CONSEJERÍA PARA LA TRANSICIÓN ECOLÓGICA Y SOSTENIBILIDAD

CORRECCIÓN de errores de la Resolución de 18 de mayo de 2021, de la Dirección General de Sostenibilidad, por la que se formula declaración de impacto ambiental del proyecto de instalación solar fotovoltaica "FV Belvis III" de 4,496 MWp, e infraestructura de evacuación en el término municipal de Almaraz (Cáceres). (2021062103)

2.4 Selección de la alternativa de trazado de la LAAT.

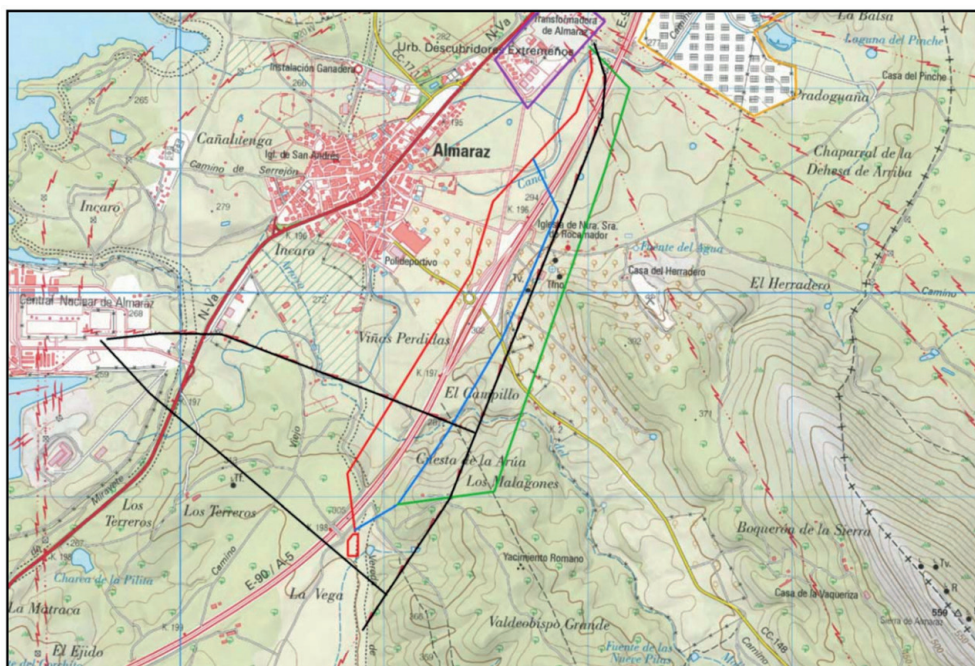
Diseñada para que la mayor parte del trazado discurra por la margen occidental de la autovía A-5, salvando de esta forma tanto el pasillo de seguridad de esta carretera como el del tendido de alta tensión previamente existente. La línea de evacuación tiene su origen en la SET Belvis I, II y III hacia el norte, cruzando inmediatamente la A-5 a la altura de su P.K. 197+800, aproximadamente. A partir de ese punto su trazado es más o menos paralelo al de la A-5, con dirección aproximada SW-NE. Esto permite minimizar la longitud del trazado, que es de 2.740 m.

Donde dice:

En rojo, trazado de la alternativa 1. En azul, alternativa 2. En verde, alternativa 3. En rojo, set de partida. En morado, SET de llegada. En negro, LAAT actualmente existentes. En naranja, plantas solares actualmente existentes

Diseñada para que la mayor parte del trazado discurra por la margen occidental de la autovía A-5, salvando de esta forma tanto el pasillo de seguridad de esta carretera como el del tendido de alta tensión previamente existente. La línea de evacuación tiene su origen en la SET Belvis I, II y III hacia el norte, cruzando inmediatamente la A-5 en las coordenadas UTM ETRS89 (Huso 30) $x = 270924,94$; $y = 4409009,46$. A partir de ese punto su trazado es más o menos paralelo al de la A-5, con dirección aproximada SW-NE. Esto permite minimizar la longitud del trazado, que es de 3.100 m.

Debe decir:

En este apartado hay que tener en cuenta que en este momento del proyecto las tres alternativas estudiadas se basaban en trazados estimativos, que podrían verse afectados posteriormente por necesidades técnicas al avanzar el proyecto constructivo. En todo caso, en esta fase del análisis era imposible prever estas posibles modificaciones, que además pueden tener lugar en todas las alternativas.
